L.dz./09

Gdańsk, 30.10.2009r.

dotyczy: postępowania o udzielenie zamówienia publicznego „Budowa i doprojektowanie (w zakresie części projektu wykonawczego) Drugiego Terminala pasażerskiego Portu Lotniczego im. Lecha Wałęsy w Gdańsku wraz z obiektami towarzyszącymi i infrastrukturą”.

Port Lotniczy Gdańsk Sp. z o.o. przekazuje odpowiedzi na pytania, które wpłynęły od Wykonawców w przedmiotowym przetargu.

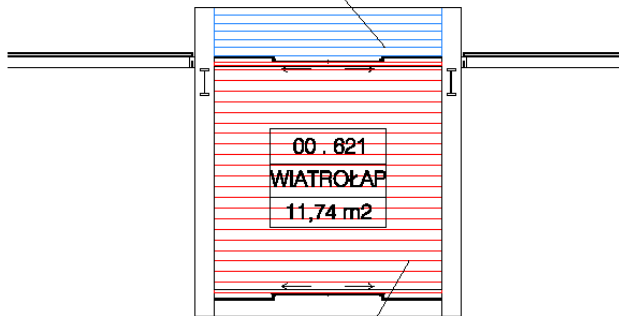
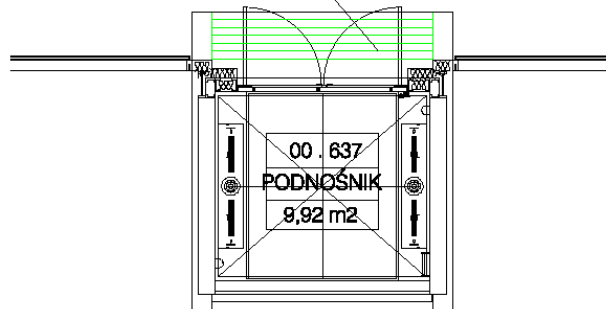
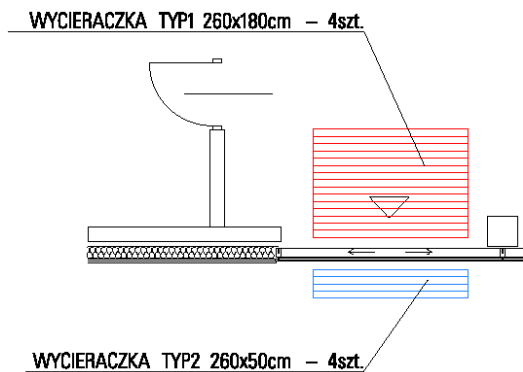
„Prosimy o dostarczenie szczegółowych informacji dotyczących wycieraczek, tzn. z jakiego materiału mają być wykonane oraz jakie powinny mieć wymiary;”

W zależności od lokalizacji przewiduje się zastosowanie 3 typów wycieraczek.

TYP 1- mata czyszcząca wewnętrzna na profilach aluminiowych przystosowana do ruchu pieszego o dużym natężeniu; wkładka - szczotka

TYP 2 – mata czyszcząca zewnętrzna na profilach aluminiowych przystosowana do ruchu pieszego o dużym natężeniu; wkładka - winylowa odporna na czynniki atmosferyczne

TYP 3 - mata czyszcząca zewnętrzna na profilach wzmocnionych przystosowanych do przenoszenia większych obciążeń; wkładka - winylowa odporna na czynniki atmosferyczne.

WYCIERACZKA TYP1 105x85cm – 5szt.

WYCIERACZKA TYP2 105x85cm – 5szt.

WYCIERACZKA TYP2 345x74cm – 3szt.

WYCIERACZKA TYP1 345x345cm – 3szt.

WYCIERACZKA TYP3 345x74cm – 1szt.

Detal montażu wycieraczek zgodnie z rys. detalu nr. TD_929_A_AN_D_1162.
